Mission régionale d'autorité environnementale

**Avis délibéré en date du 31 octobre 2019
de la Mission régionale d'autorité environnementale d'Île-de-France
sur le projet stratégique de développement (à l'occasion de l'autorisation
environnementale portant sur la tranche 2) de l'aéroport Paris-Charles de
Gaulle (77, 93 et 95) et sur la mise en compatibilité des plans locaux d'urba-
nisme (PLU) d'Annet-sur-Marne, de Claye-Souilly et de Messy (77)**

Synthèse de l'avis

Illustration 5: Opération "accès routier T2" (source : étude d'impact, page 38)

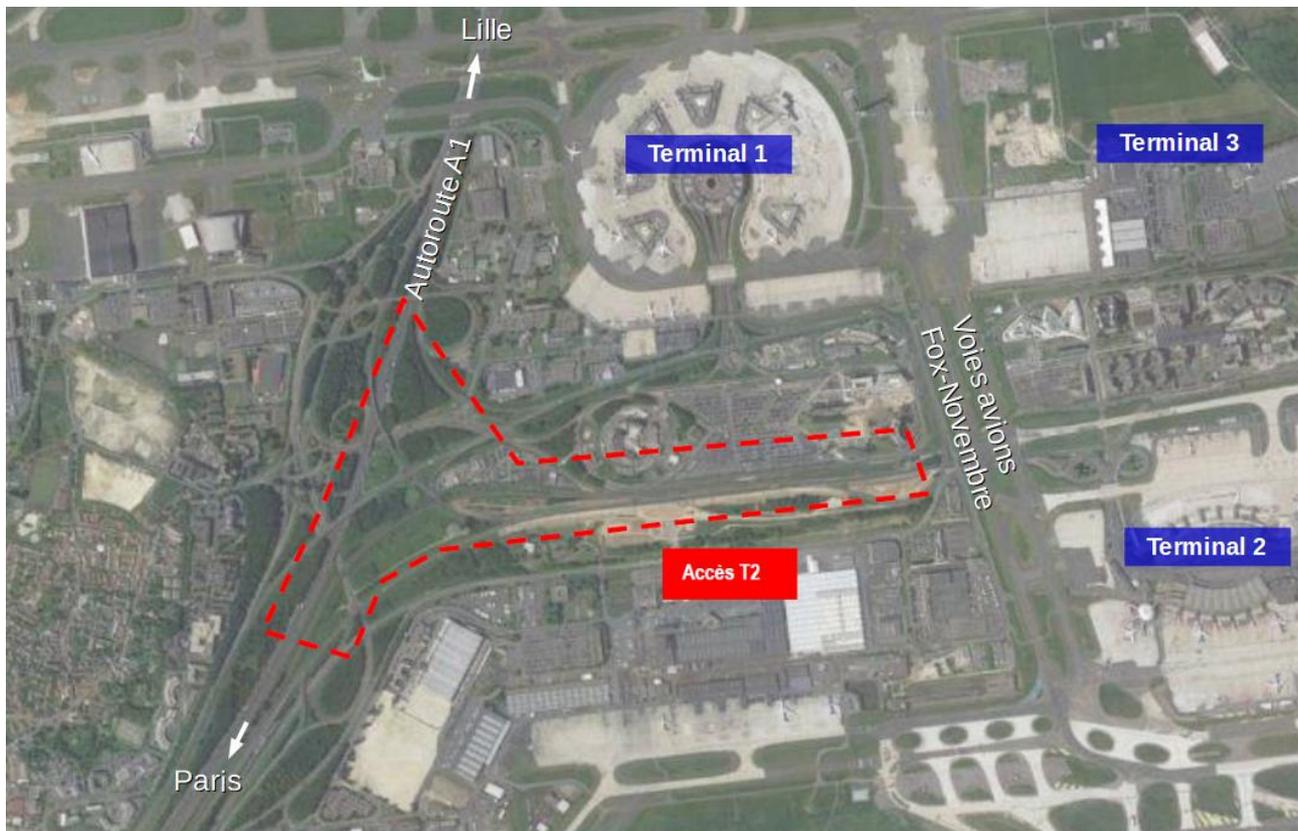
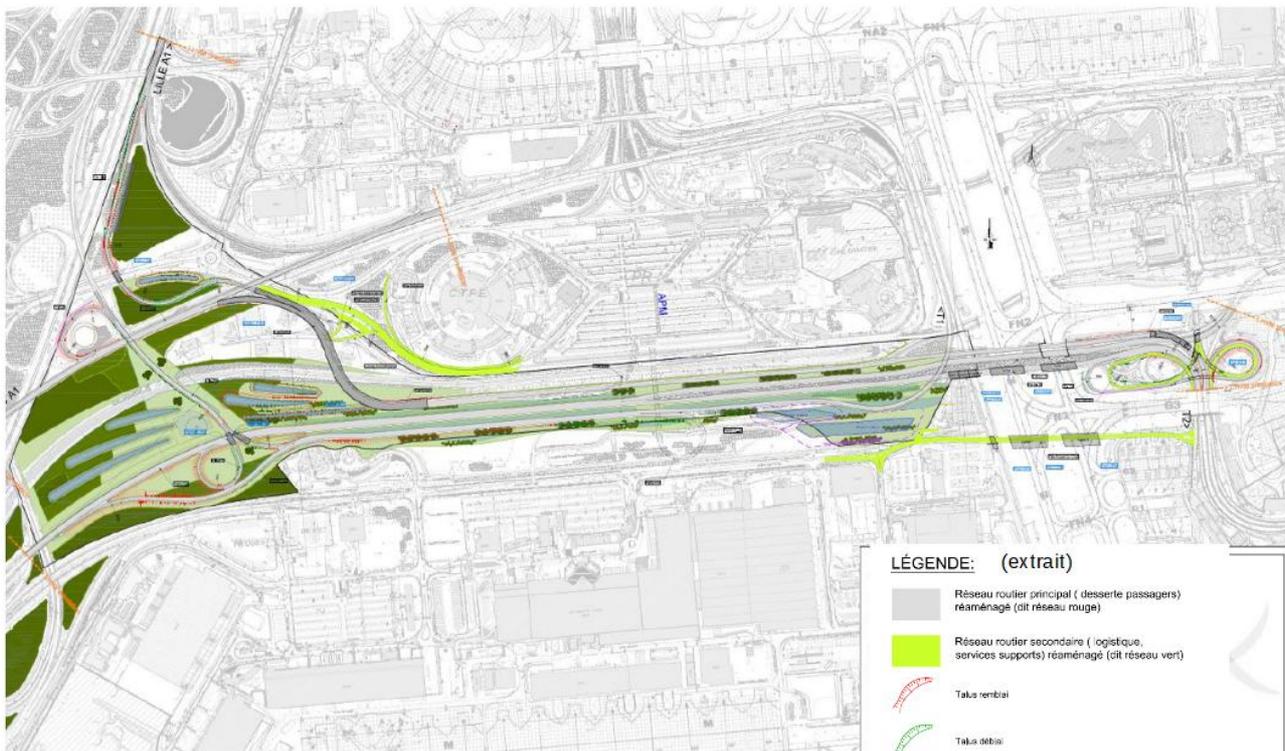
Plusieurs descriptions de cette opération sont faites dans le dossier sur, mais l'absence de schémas permettant de comprendre à quoi se rapportent les descriptions rend ce projet difficile à appréhender.

La MRAe recommande de compléter la présentation de l'opération « accès routier T2 » par des schémas de fonctionnement des ouvrages projetés.
